改善箇所説明図

方向指示器

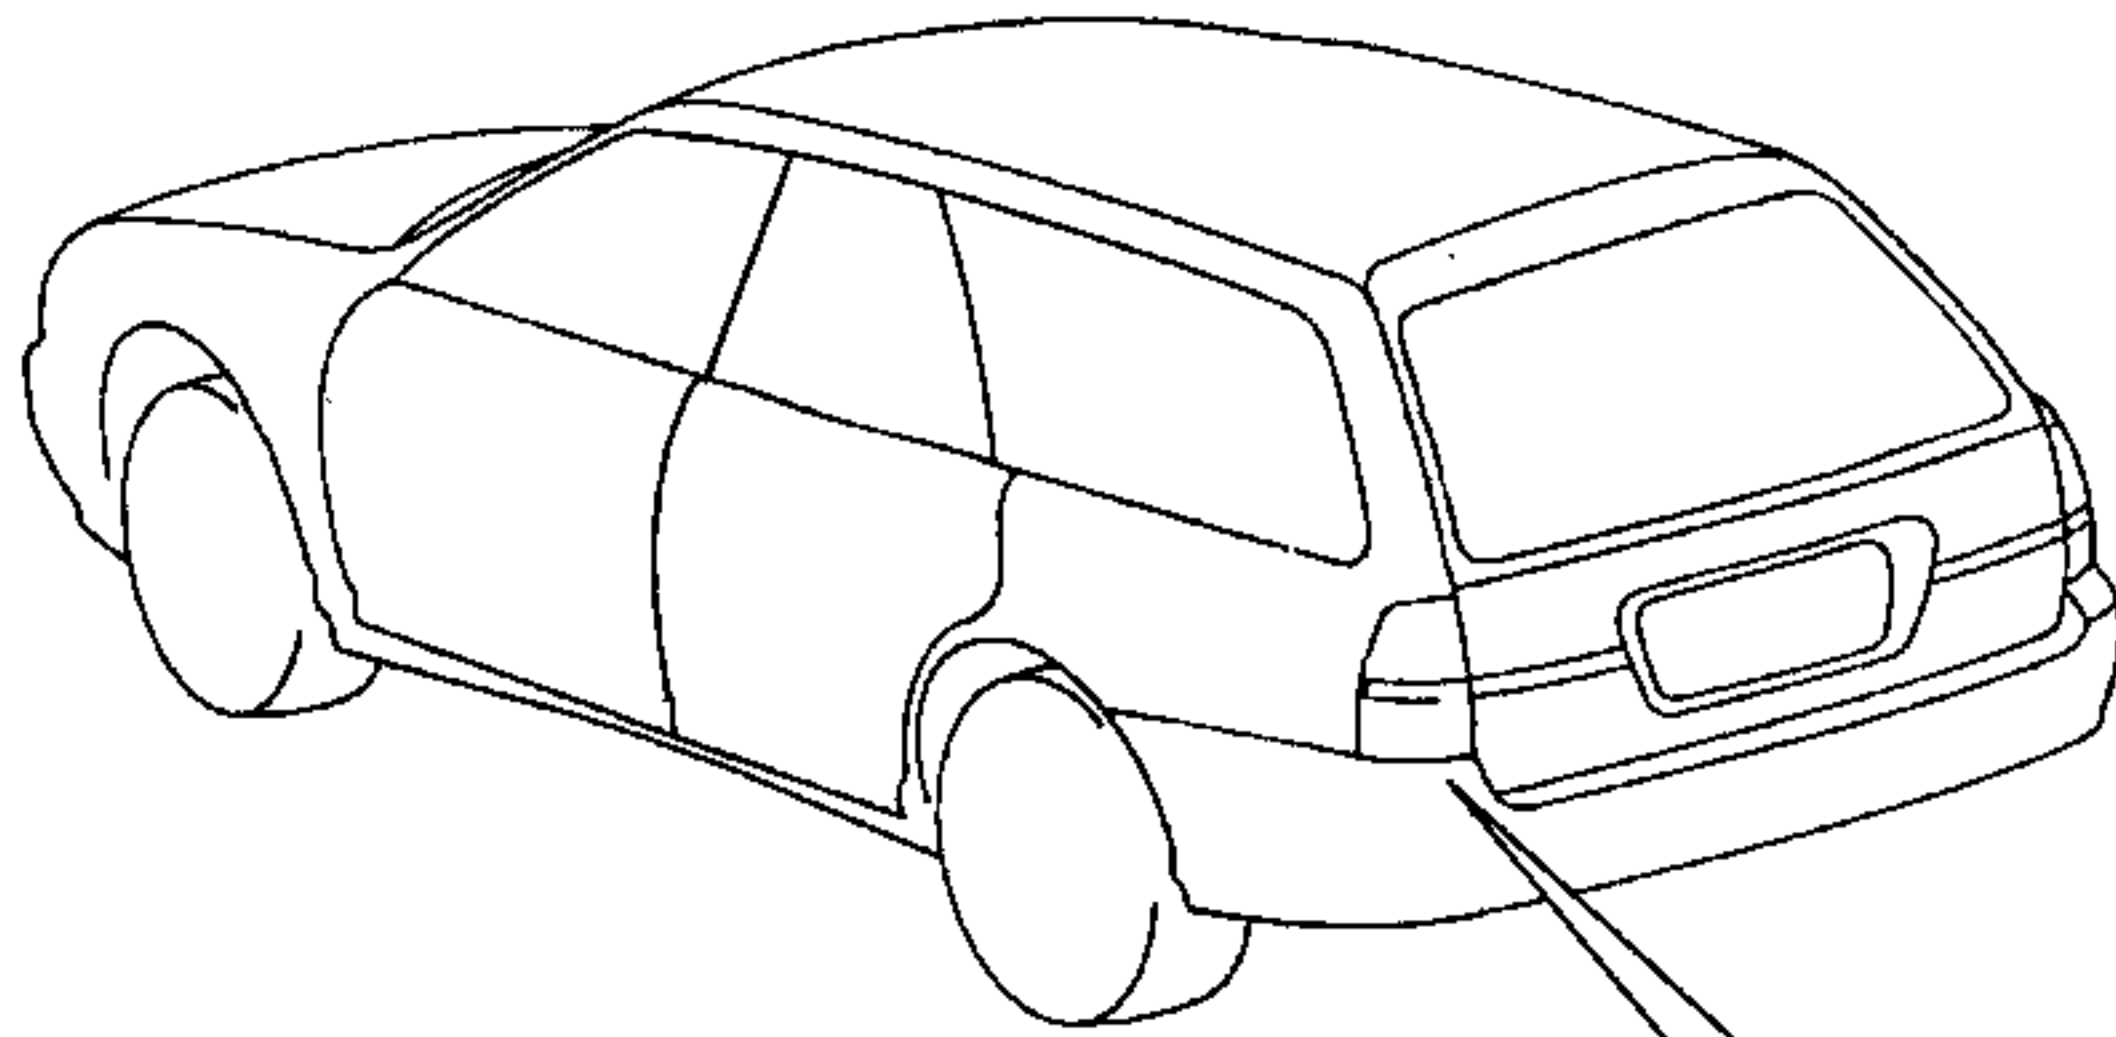
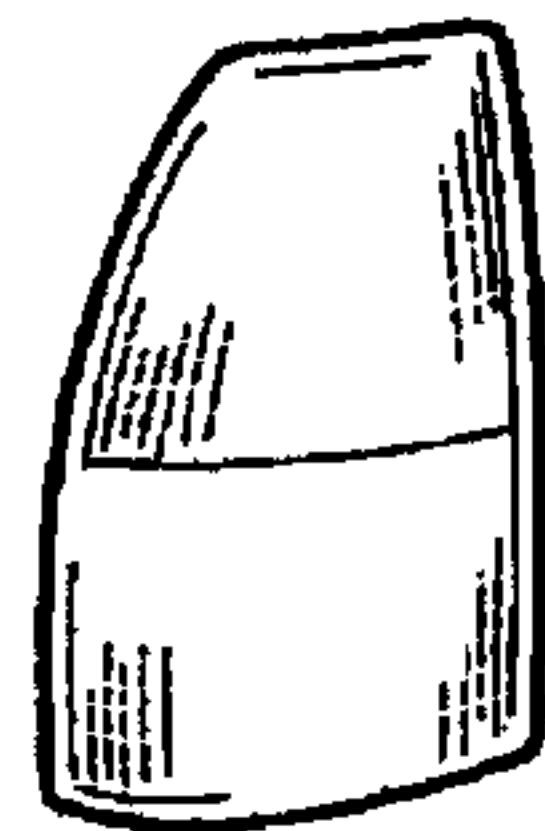
方向指示器において、バルブの橙色コーティング塗装材料が不適切なため、コーティング塗装寿命が不足している。そのため、そのままの状態で使用を続けると、橙色コーティング塗装が剥離し、灯光色が白色となるおそれがある。

基準不適合発生箇所

バルブ

全車両、バルブを対策品に交換する。
